## OBSERVACIONES AL DISEÑO ESTRUCTURAL CENTRO DE SALUD MAJAGUAL

JULIO 18 DEL 2024

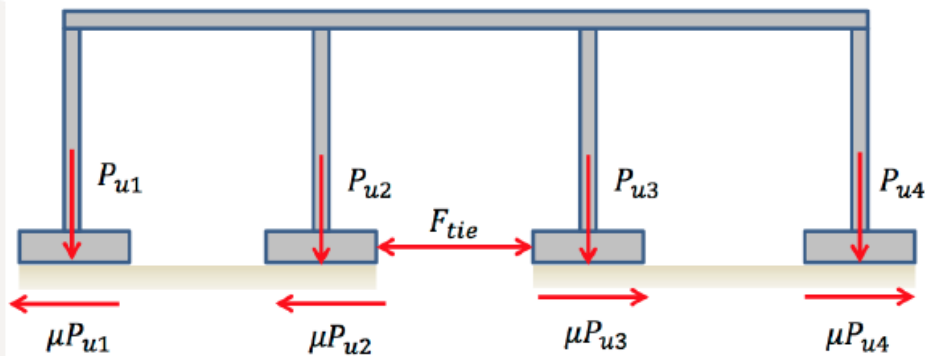
1. Se solicita explicar las cargas asignadas a antepechos y cuchillas por 3.5 kn/m<sup>2</sup> y 2.5 kn/m<sup>2</sup>.
2. Se solicita revisar la aplicación de cargas vivas de acuerdo con NSR-10 para salas de cirugía y laboratorios.

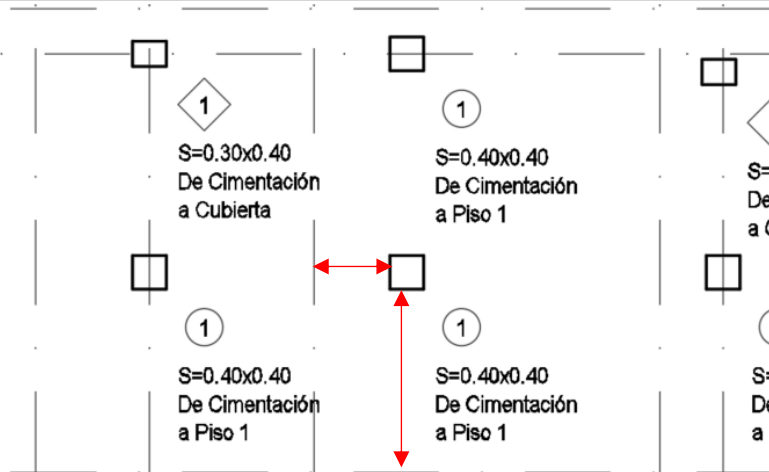
- PLANO 265-EST-BQ1-1.00
  - Se recomienda localizar las columnas al eje principal de la grilla presentada ya que hay algunas columnas que no están sobre la grilla.

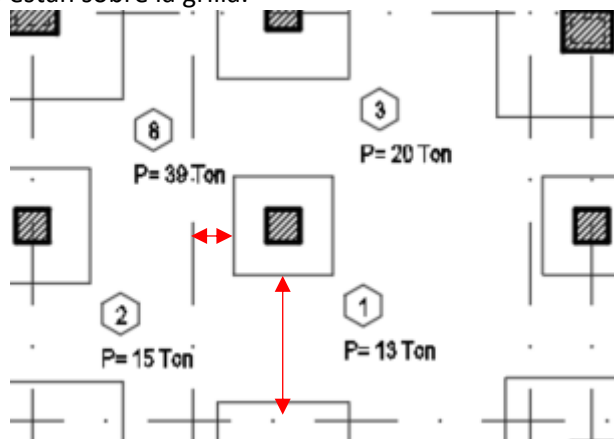
- PLANO 265-EST-BQ1-1.01
  - Se recomienda localizar las zapatas al eje principal de la grilla presentada ya que hay algunas que no estan sobre la grilla.

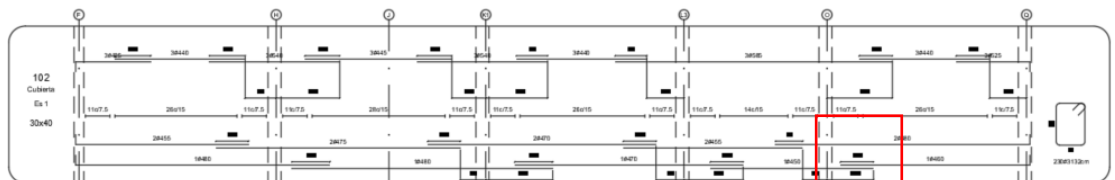
- PLANO 265-EST-BQ1-1.08
  - Observación general para el despiece de vigas de cubierta según el capítulo C.21.5.2.3 donde explica los empalmes por traslapo el C.21.5.2.3.a no se permite los traslapos en una distancia de dos veces la altura del elemento medida desde la cara, se deberá modificar los despieces de las vigas que presenten estos detalles.

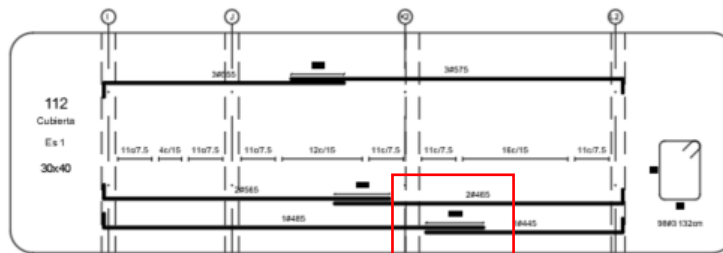
- PLANO 265-EST-BQ1-1.09
  - Observación general para el despiece de vigas de cubierta según el capítulo C.21.5.2.3 donde explica los empalmes por traslapo el C.21.5.2.3.a no se permite los traslapos en una distancia de dos veces la altura del elemento medida desde la cara, se deberá modificar los despieces de las vigas que presenten estos detalles.

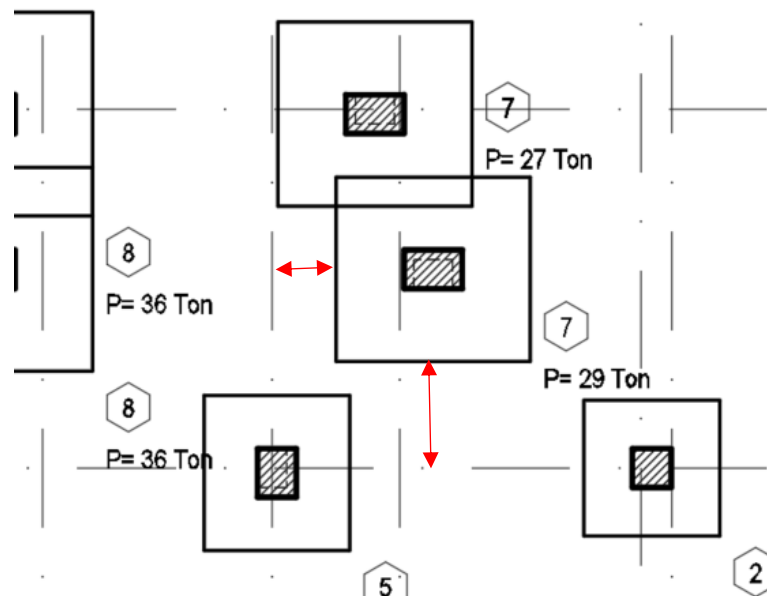
- PLANO 265-EST-BQ2-2.00
  - Se recomienda localizar las columnas al eje principal de la grilla presentada ya que hay algunas columnas que no están sobre la grilla.

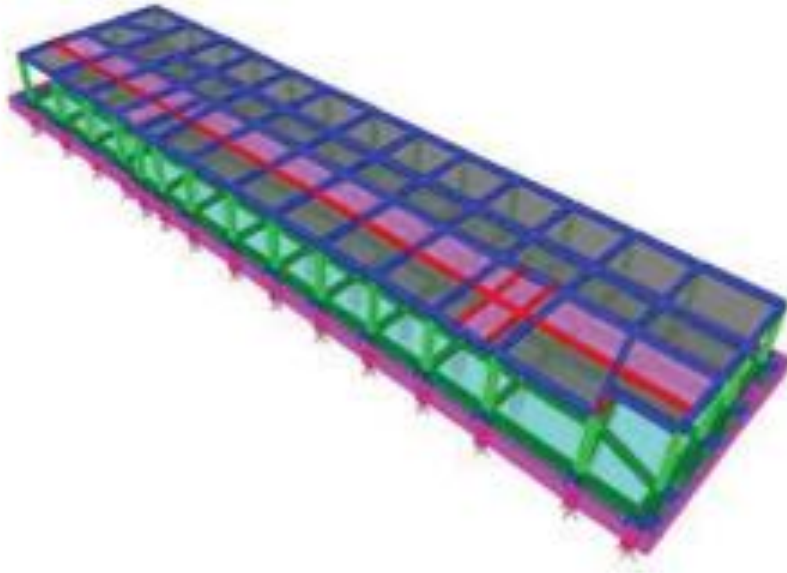
- PLANO 265-EST-BQ2-2.01
  - Se recomienda localizar las zapatas al eje principal de la grilla presentada ya que hay algunas que no están sobre la grilla.

- PLANO 265-EST-BQ3-3.00

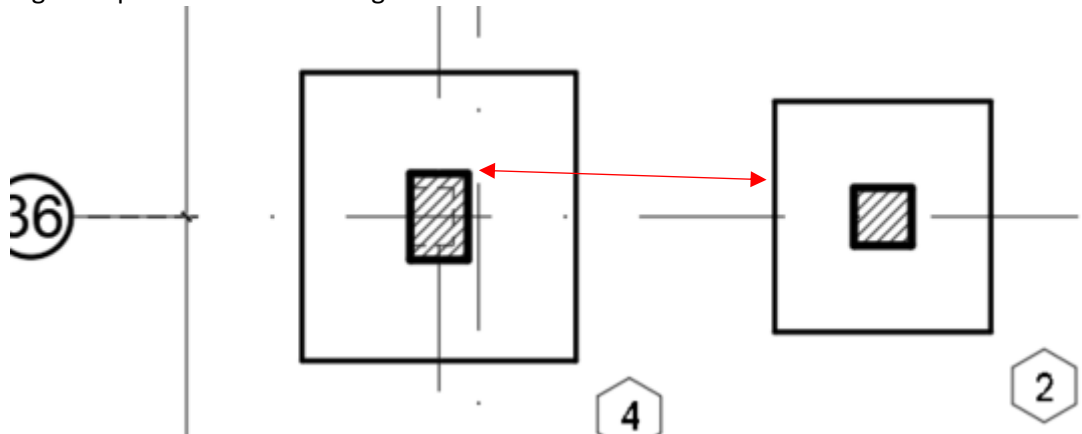
- Se recomienda localizar las columnas al eje principal de la grilla presentada ya que hay algunas columnas que no estan sobre la grilla.

- Se recomienda localizar las zapatas al eje principal de la grilla presentada ya que hay algunas que no estan sobre la grilla.

- PLANO 265-EST-BQ3-3.02

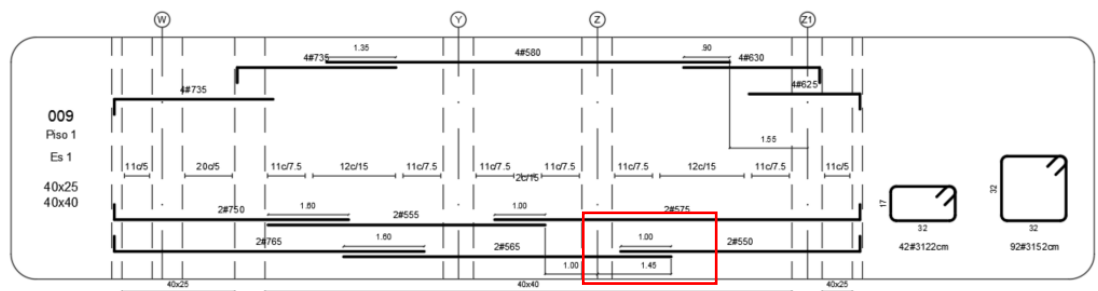
- Observación general para el despiece de vigas de piso 1 según el capítulo C.21.5.2.3 donde explica los empalmes por traslapo el C.21.5.2.3.a no se permite los traslapos en una distancia de dos veces la altura del elemento medida desde la cara, se deberá modificar los despieces de las vigas que presenten estos detalles.

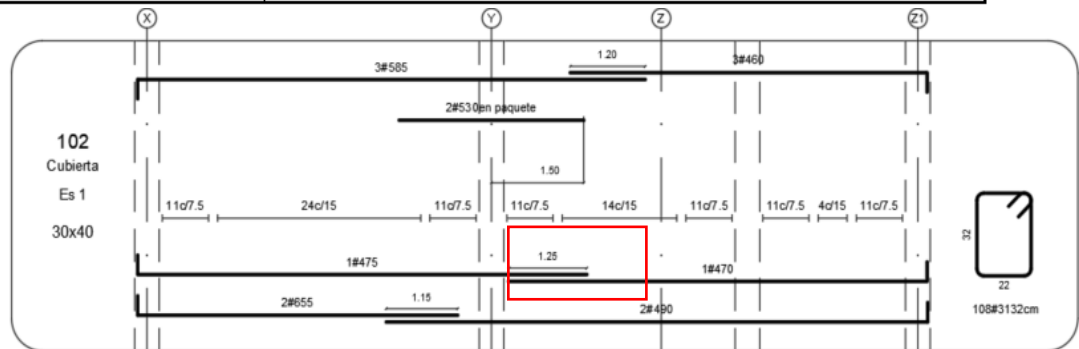
- PLANO 265-EST-BQ3-3.03
  - Observación general para el despiece de vigas de cubierta según el capítulo C.21.5.2.3 donde explica los empalmes por traslazo el C.21.5.2.3.a no se permite los traslazos en una distancia de dos veces la altura del elemento medida desde la cara, se deberá modificar los despieces de las vigas que presenten estos detalles.

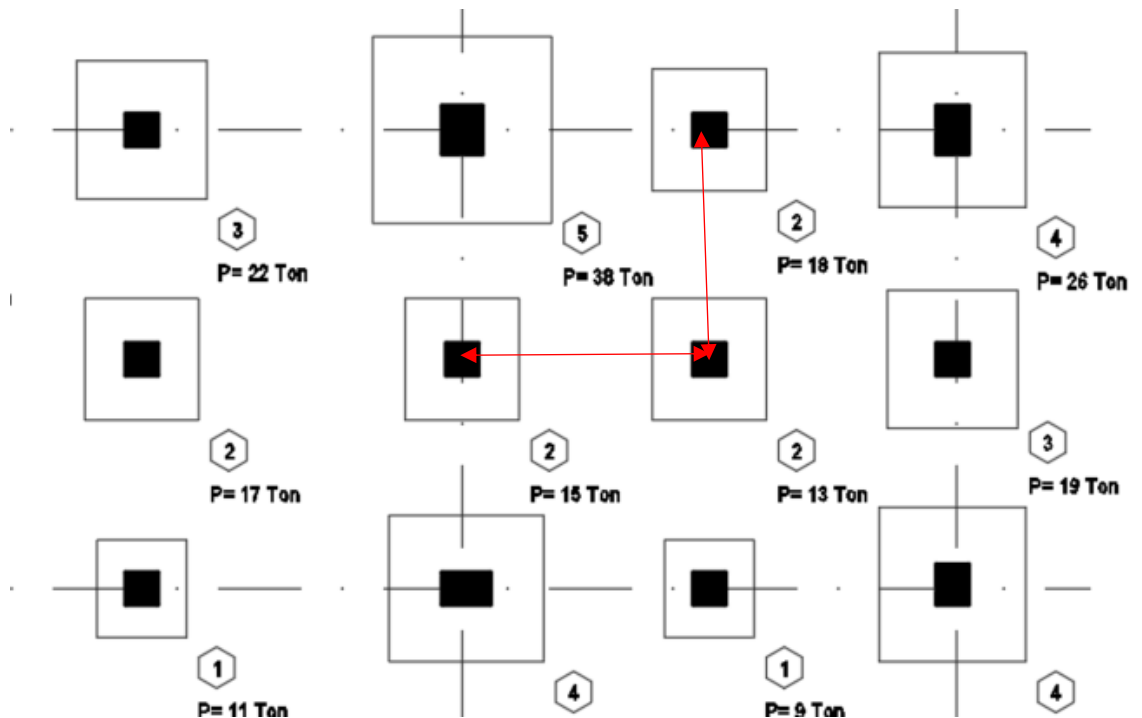
- PLANO 265-EST-BQ4-4.00
  - Se recomienda localizar las columnas al eje principal de la grilla presentada ya que hay algunas columnas que no están sobre la grilla.

- Se recomienda localizar las zapatas al eje principal de la grilla presentada ya que hay algunas que no están sobre la grilla.
